**AVIS RELATIF À LA PROTECTION
CONTRE LES EVENTUELS EFFETS NOCIFS ET NUISANCES
PROVOQUÉS PAR LES RAYONNEMENTS NON IONISANTS
GÉNÉRÉS PAR DES ANTENNES ÉMETTRICES STATIONNAIRES**

Commune : LA LOUVIERE - Exploitant : PROXIMUS

Référence exploitant : 64CRE

Rapport n° 3743 / 2025

Figure 1 : Vue en plan des lieux de séjour et des points de contrôle

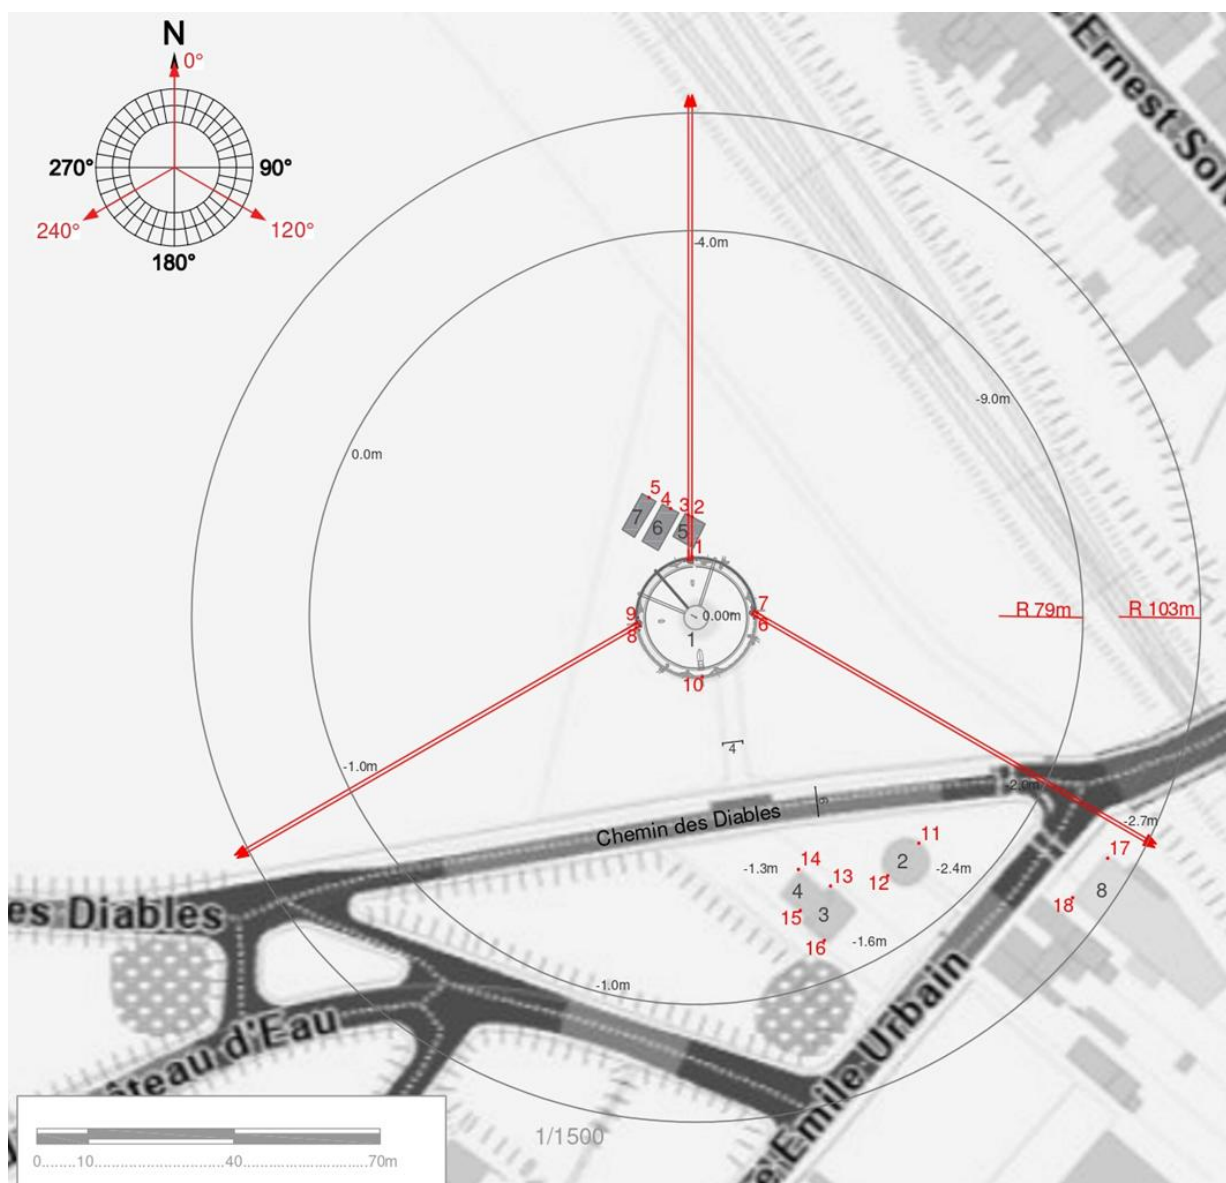
Les fréquences d'émission, la puissance rayonnée par chacune des antennes et leur gain permettent de déterminer le rayon de la zone à analyser. Tout dépassement de la limite par installation est exclu en dehors de cette zone. Le tableau 2 reprend les 35 LS² pour lesquels l'indice d'exposition est le plus élevé. Les différentes colonnes indiquent :

- le numéro du point de contrôle repris sur un des plans de la figure 1;
- le numéro du LS dans lequel se trouve le point de contrôle de la 1^{ère} colonne ;
- l'atténuation d'obstacle prise en compte pour le calcul de l'indice d'exposition dans le LS ;
- le résultat du calcul de l'indice d'exposition.

N° point de contrôle	LS	Atténuation (dB)	Indice d'exposition relatif à la limite par installation IE_i
11	2	3,0	0,526
6	1	3,0	0,449
12	2	3,0	0,400
1	1	3,0	0,237
9	1	3,0	0,201
8	1	3,0	0,200
7	1	3,0	0,115
10	1	3,0	0,044
4	6	3,0	0,023
3	5	3,0	0,023
17	8	3,0	0,021
2	5	3,0	0,021
18	8	3,0	0,019
5	7	3,0	0,019
16	3	3,0	0,008
13	3	3,0	0,008
14	4	3,0	0,006
15	4	3,0	0,006

En ce qui concerne les antennes de l'installation mentionnées dans le tableau 1, la distance maximale à laquelle la limite pourrait être atteinte, à l'extérieur, est égale à 93,1 m. S'il n'y a pas de LS à une distance inférieure, les antennes respectent forcément la limite d'immission.

Dans le cas des LS situés à l'intérieur des bâtiments, une atténuation d'obstacle est prise en compte et il en résulte que la distance maximale à laquelle la limite pourrait être atteinte se réduit à 69,4 m.

Figure 2 : Vue en plan des installations d'antennes dans un rayon de 300 mètres autour de l'installation faisant l'objet de la demande d'avis

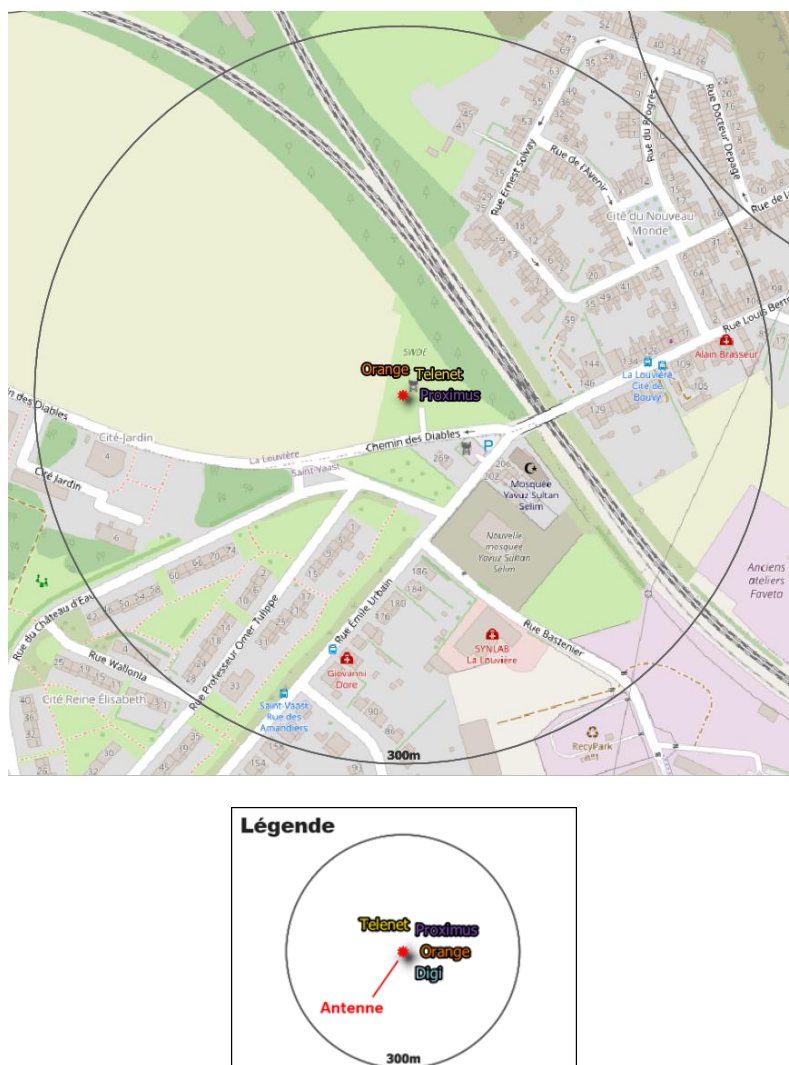
Le plan en projection verticale de la figure 2 indique la localisation des installations d'antennes émettrices stationnaires visées par le décret et situées dans un rayon de 300 mètres autour de l'installation référencée dans le paragraphe 2 et localisée au centre du cercle. Les données de localisation de ces antennes et les avis correspondant sont accessibles via le cadastre en ligne des antennes émettrices stationnaires⁸. Les installations prises en compte dans l'évaluation du respect de la limite cumulative sont les installations d'antennes émettrices déclarées en service par l'exploitant à la date du présent avis, à l'exception de l'installation référencée dans le paragraphe 2 et éventuellement d'autres installations ayant fait l'objet d'une demande d'avis à la même date et qui sont situées à l'intérieur de la zone de 300 mètres de rayon.

L'évaluation du respect de la limite cumulative repose sur la prise en compte des cas suivants :

- a) il y a au plus 4 installations d'antennes émettrices stationnaires présentes dans la zone d'évaluation de 300 mètres de rayon représentée dans la figure 2, y inclus l'installation référencée dans le paragraphe 2 : la limite cumulative définie à l'article 4, §2 du décret est nécessairement respectée dans les lieux de séjour à l'intérieur de la zone d'évaluation de 300 mètres de rayon ;

- b) il y a exactement 5 installations d'antennes émettrices stationnaires présentes dans la zone d'évaluation de 300 mètres de rayon représentée dans la figure 2, y inclus l'installation référencée dans le paragraphe 2 et il existe, pour 3 ou 4 de ces installations, un avis attestant le respect de la limite abrogée de 3 V/m : la limite cumulative définie à l'article 4, §2 du décret est nécessairement respectée dans les lieux de séjour à l'intérieur de la zone d'évaluation de 300 mètres de rayon ;

- c) dans tous les autres cas, il a été vérifié que la limite cumulative définie à l'article 4, §2 du décret n'est pas dépassée dans les lieux de séjour sur base du nombre d'installations localisées dans la zone d'évaluation de 300 mètres de rayon représentée dans la figure 2, de leur localisation ainsi que des données inscrites dans la figure 1 et au paragraphe 4 du présent avis et dans les avis attestant le respect de la limite par installation ou de la limite abrogée de 3 V/m relatifs aux autres installations reprises dans la figure 2.

Compte tenu des considérations ci-dessus, il apparaît que l'intensité du rayonnement électromagnétique généré, dans les lieux de séjour situés dans un rayon de 300 mètres autour de l'installation référencée dans le paragraphe 2, par l'ensemble des antennes émettrices stationnaires de l'ensemble des exploitants du même site d'antennes émettrices stationnaires respecte la limite fixée à l'article 4, § 2 du décret.
